視覚障害者誘導用ブロックの維持管理等に関する調査
— 主要施設間を結ぶ経路を中心として —

事例集

総務省関東管区行政評価局

平成 30 年 4 月

事例7

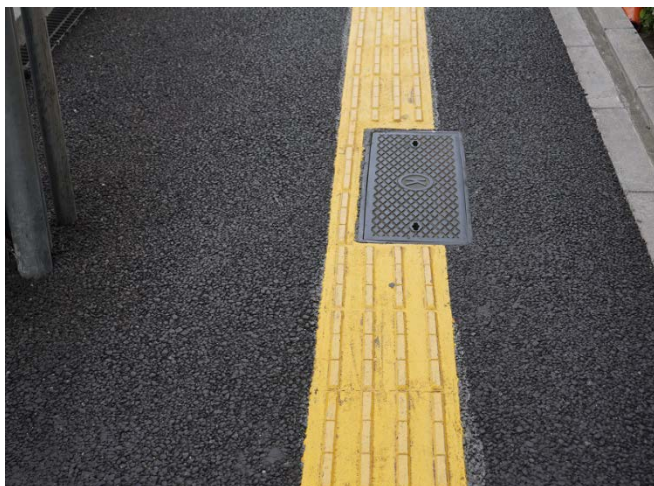
点字ブロックがマンホール等で途切れている(45か所)

事例12

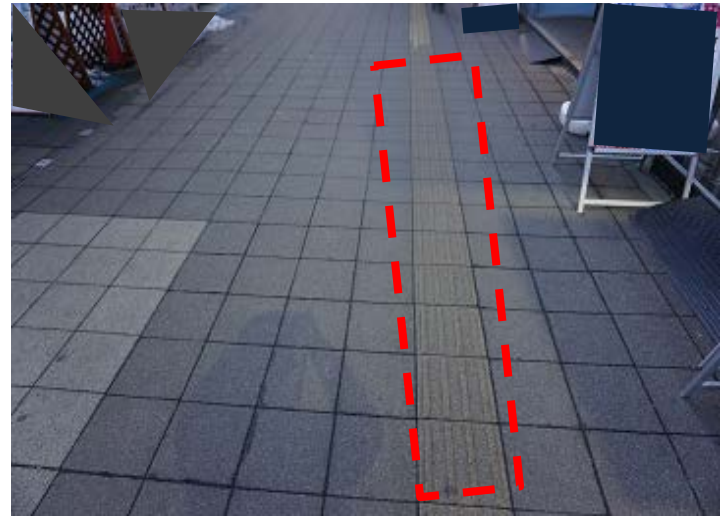
点字ブロックの色が周囲の路面と同系色となっている(11か所)

事例14

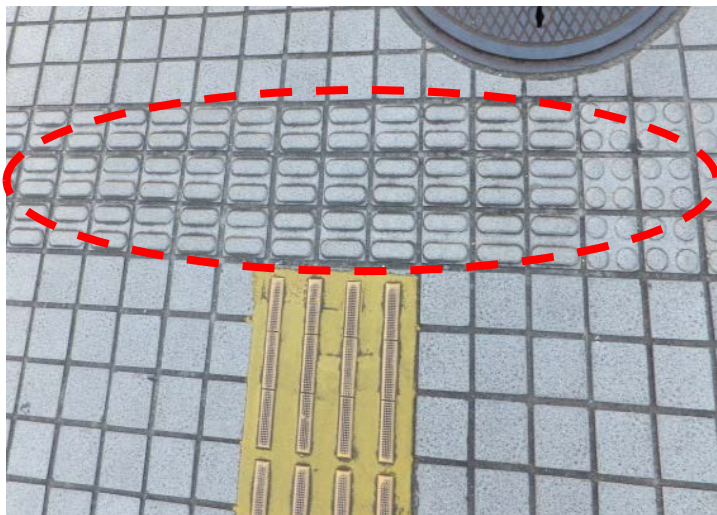
JIS規格以外の点字ブロックが敷設されている(7か所)

事例15

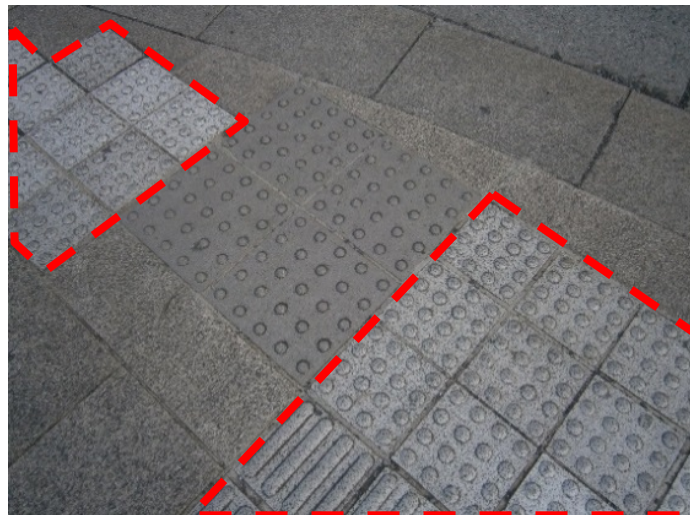
点状突起の数が16の点字ブロックは、JIS規格外

(注) 道路の移動等円滑化整備ガイドラインによると、JIS規格の誘導ブロックの線状突起の長さは270mm以上、警告ブロックの点状突起の数は25以上と記載されている。

事例2

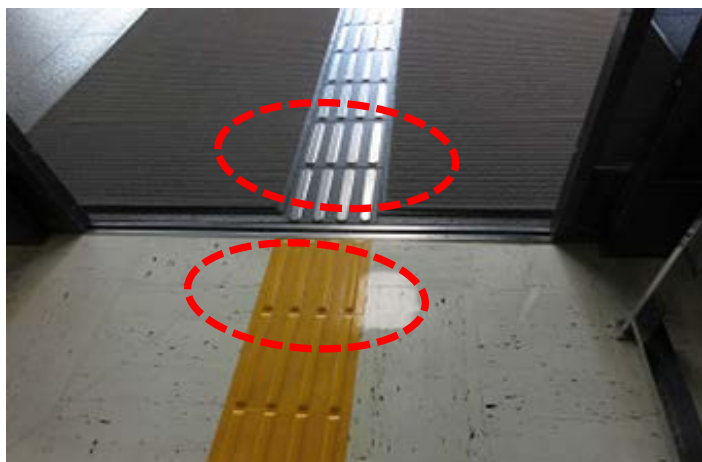
自動扉手前に本来警告ブロックを敷設すべきところ、誘導ブロックが敷設されている、階段やエスカレーター手前に敷設された警告ブロックの奥行きが60センチメートルに満たないなど、敷設方法等が誤っている(20か所)

事例7

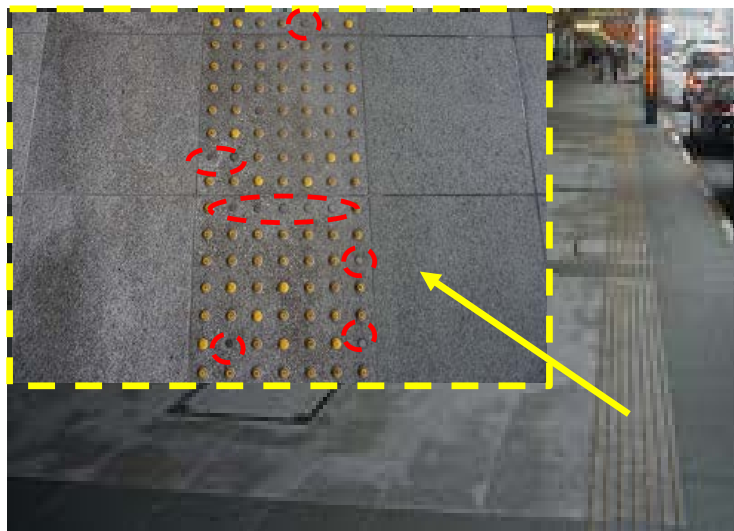
点字ブロックが破損、磨耗等している(6か所)

事例10

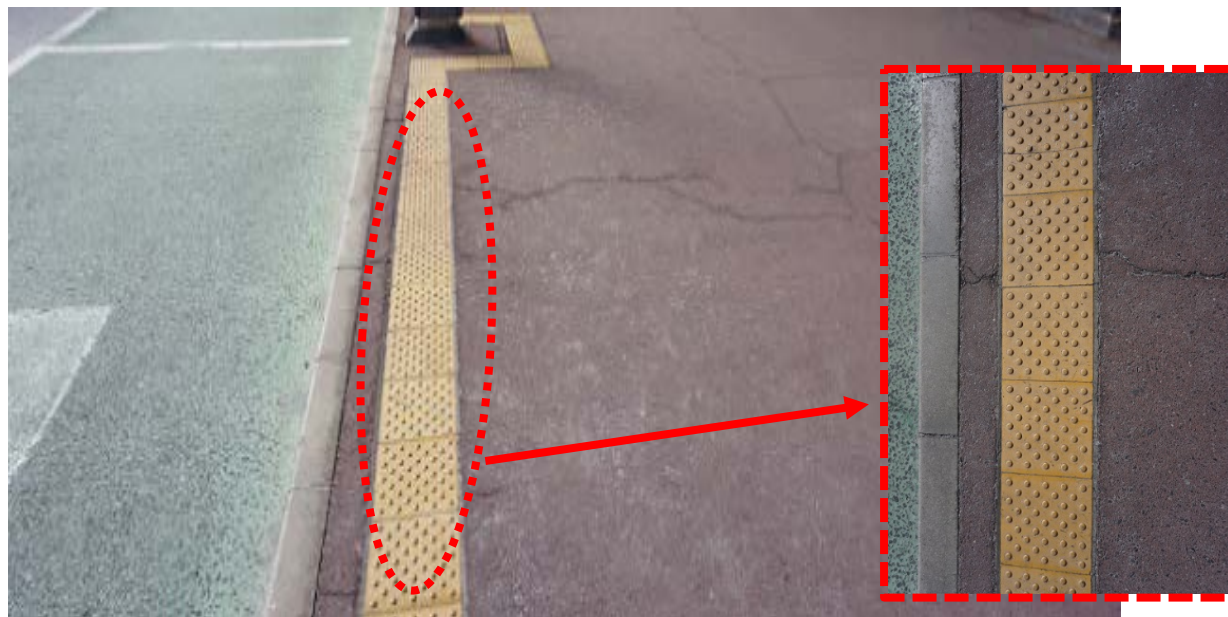
JIS規格以外の点字ブロックが敷設されている(1か所)

(注) 公共交通機関の旅客施設に関する移動等円滑化整備ガイドラインによると、JIS規格の警告ブロックは点状突起の間隔が50mm以上必要と記載されている。
